CONSTRUCTION D'UN ÉTABLISSEMENT PÉNITENTIAIRE

COMMUNE D'ENTRAIGUES-SUR-LA-SORGUE – DÉPARTEMENT DE VAUCLUSE

PIÈCE G	DOCUMENTS ANNEXES
PIÈCE G-3	AVIS EMIS PREALABLEMENT AU PROJET
	Procès-verbal de l'examen conjoint des personnes publiques associées
	Avis des services, des collectivités territoriales et groupements
	Avis de l'Autorité Environnementale (CGDD)
	Mémoire en réponse du Maître d'Ouvrage, à l'avis de l'Autorité Environnementale
	Bilan de la concertation publique préalable (en vertu de l'article L. 121-15-1 du code de l'environnement) : Bilan du garant, Enseignements de la concertation et mesures envisagées par le maitre d'ouvrage

Procès Verbal de la réunion d'examen conjoint du 7 janvier 2021

FIGURE 4 : EVOLUTION DE LA PROFONDEUR DE LA NAPPE AU DROIT DU SITE D'ENTRAIGUES-SUR-LA-SORGUE

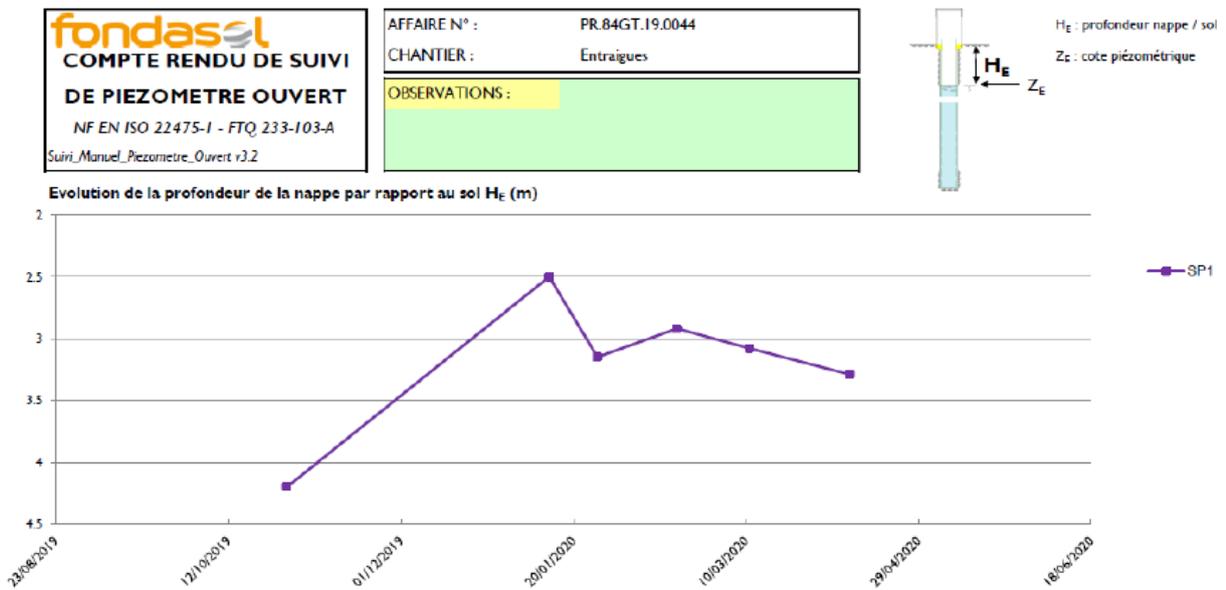
L'autorité environnementale recommande que les caractéristiques du sol au droit du projet (notamment la perméabilité et la profondeur de la nappe) soient vérifiées préalablement pour évaluer la faisabilité des choix en termes de gestion des eaux pluviales. Le porteur de projet pourra préciser les alternatives envisageables si le site pressenti pour l'implantation du bassin ne dispose pas des caractéristiques requises.

Un suivi piézométrique est en cours de réalisation au Nord du site d'Entraigues. Les premières valeurs d'octobre 2019 à avril 2020 démontrent que la profondeur de la nappe est inférieure à 2,5 m en dessous du terrain naturel (entre -4,2 environ et -2,5 m) comme le montre le graphe page suivante.
